# Detaljplan för Risatorp södra

## Samrådsredogörelse

Upprättad 2026-04-28

Dnr PLAN.2019.12

Bild från Risängens yttrande

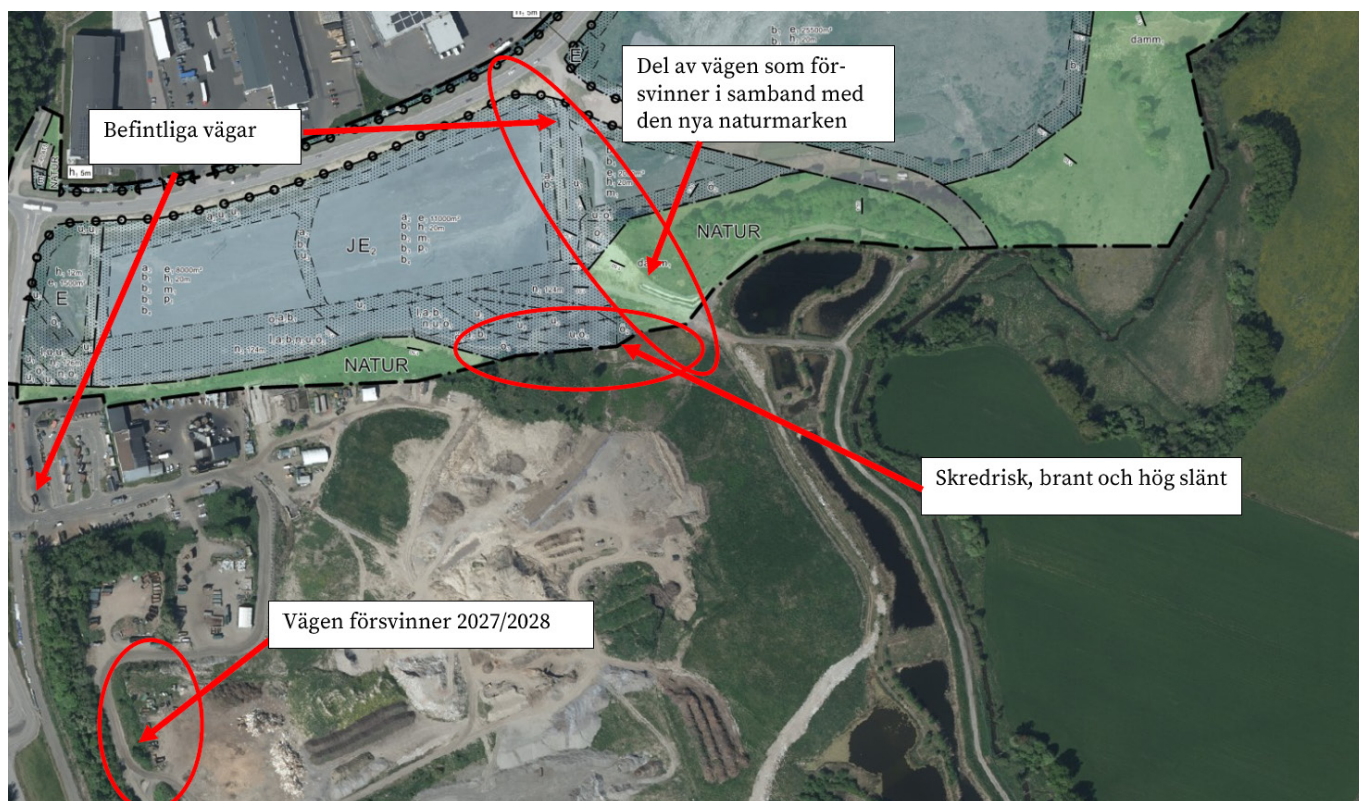
*Skövde kommun ansvarar för före detta deponin vid Risängens i Skövde (del av fastigheten Skövde 5:258). På anläggningen finns en deponi där arbetet med sluttäckning pågår. För att möjliggöra genomförandet av detta arbete finns i dagsläget två befintliga tillfartsvägar. En av dessa kommer, enligt gällande sluttäckningsplan, att tas ur bruk under år 2027. Den andra vägen är nödvändig för att arbetet ska kunna fortgå.*

*Den befintliga vägen löper längs dammarnas högra sida och används för provtagning samt för drift och underhåll av det pumphus som pumpar lakvatten vidare till reningsverket. En del av denna väg ligger inom ett område som, enligt den nya detaljplanen för Risatorp, kommer att klassas som naturmark. Inom naturmark är fordonstrafik inte tillåten, vilket innebär att vägens funktion som tillfartsväg riskerar att bortfalla.*

I anslutning till det planerade naturområdet har detaljplanen utpekad prickmark, vilket teoretiskt skulle kunna möjliggöra en omdragning av den del av vägen som försvinner. Denna prickmark är dock placerad på en brant slänt, vilket gör det tekniskt omöjligt att anlägga en farbar väg i detta läge. Under dessa förutsättningar riskerar vi att förlora nödvändig åtkomst till Risängens anläggning och därmed möjligheten att färdigställa pågående sluttäckningsarbete (se bild).
